三亚市海棠区湾坡路与致远路交叉口用地规划修改论证

■ 规划调整内容

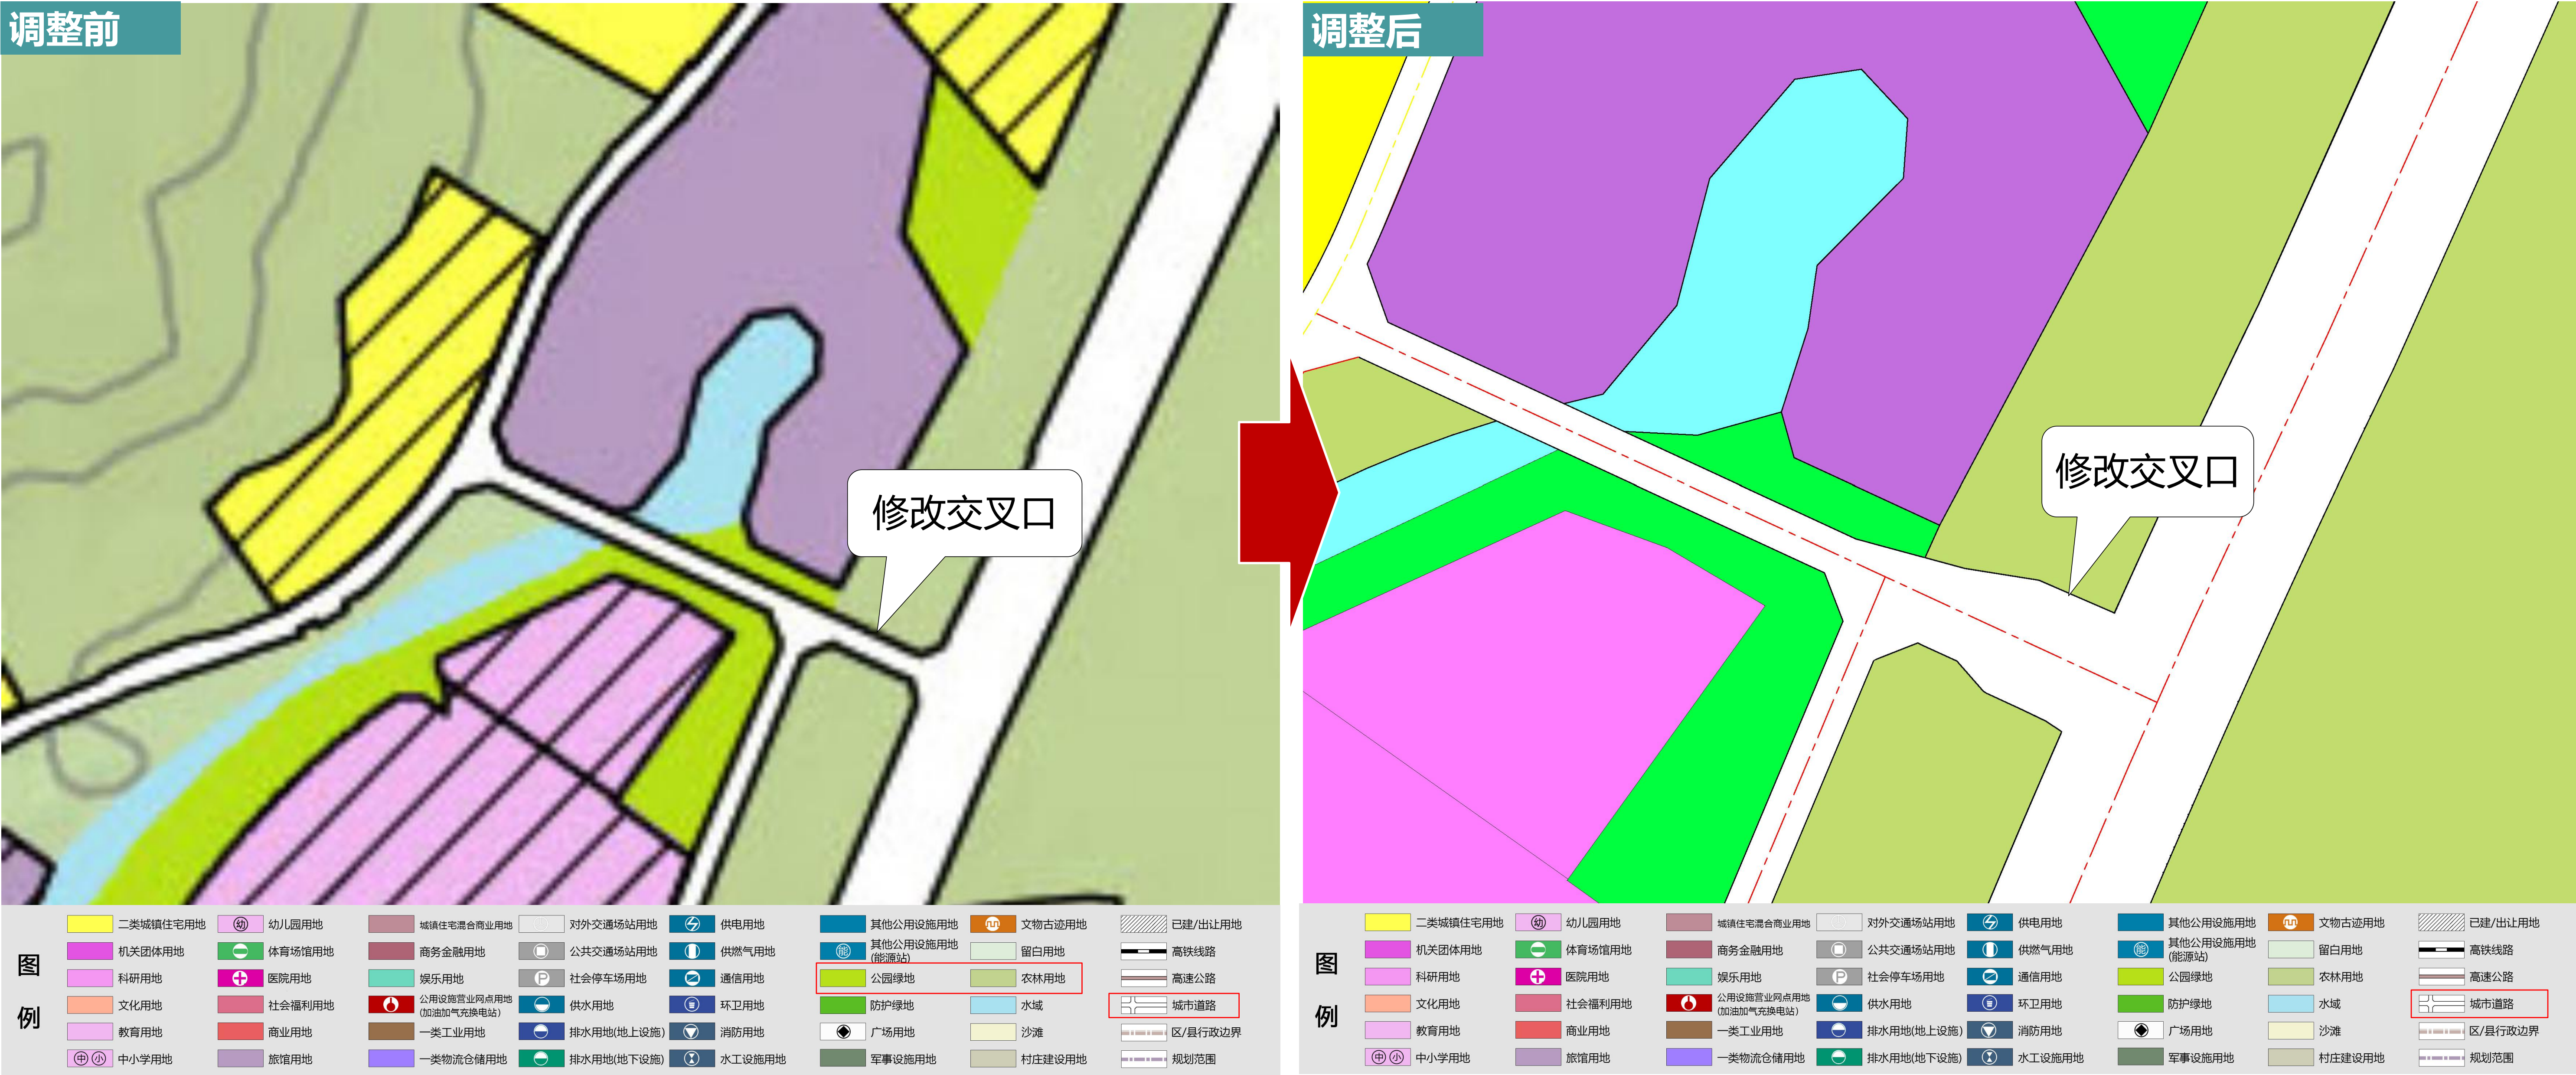
本次规划修改将现状已建设的道路交叉口涉及到的用地调整，将原控规中的公园绿地、农林用地调整为城镇村道路用地。

地块编号	用地代码	用地性质	用地面积(m²)	容积率(≤)	建筑总量(m²)	建筑密度(%)	建筑高度(m)	绿地率(%)
—	1401	公园绿地	56.67	—	—	—	—	—
—	—	农林用地	1599.04	—	—	—	—	—

地块编号	用地代码	用地性质	用地面积(m²)	容积率(≤)	建筑总量(m²)	建筑密度(%)	建筑高度(m)	绿地率(%)
—	1207	城镇村道路用地	1656	—	—	—	—	—
